Comité Technique

Compte rendu non officiel

Principaux points techniques abordés :

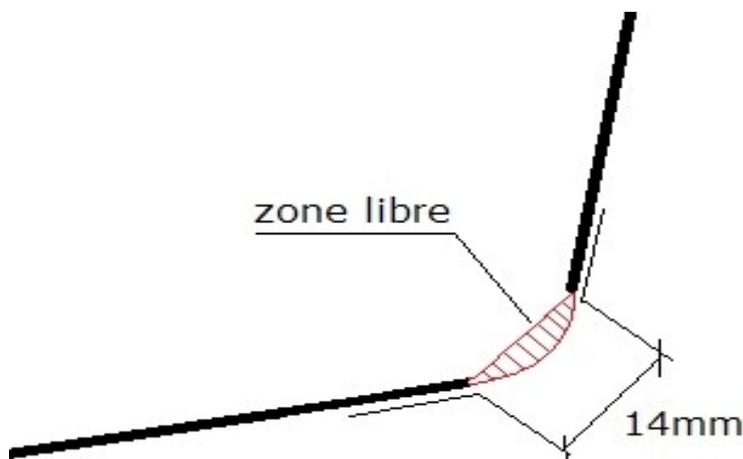
4) Autorisation de mettre une plaque métallique fixée sur la face avant du mât au niveau de l'étambrai (pour accroître sa durée de vie) : --> Proposition acceptée
